Reclamación 2 - Placa parqueadero chico 94.

ASUNTO: Agrietamientos placa y empozamientos de agua parqueadero Edificio Chico 94.

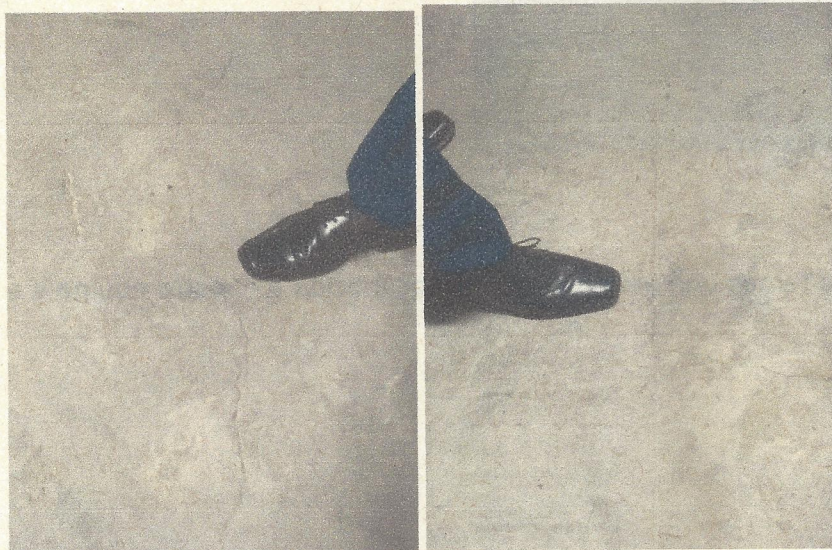
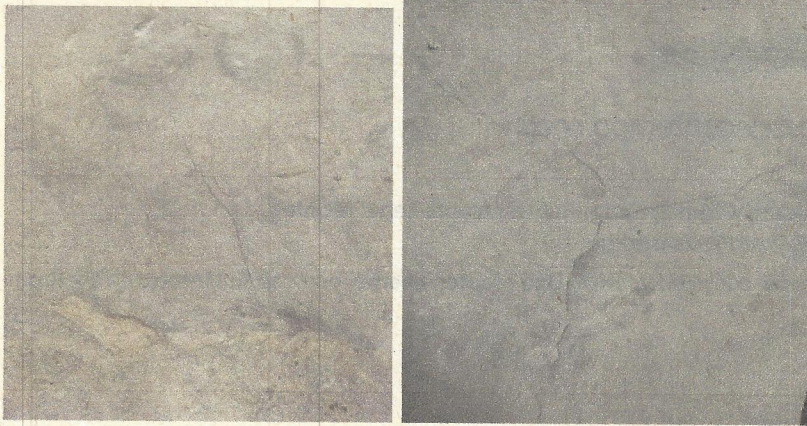
Por medio del presente nos dirigimos a ustedes con el fin de informarles que el día de hoy en recorrido por las instalaciones del edificio Chico 94, evidenciamos que la placa tiene varios puntos de agrietamientos bastante notorios, a continuación, podrán evidenciar fotografías del estado actual del parqueadero:

Estas son algunas de las grietas que se presentan en el parqueadero, se debe programar una visita para coordinar la reparación de las mismas, el tipo de intervención y para que se explique la causa de estos agrietamientos.

Por otra parte, evidenciamos que hay varios lugares donde el pendientado de la placa no permite la correcta fluidez de agua, lo que genera varios empozamientos de agua, a continuación podrán evidenciar algunas fotografías de este tema:
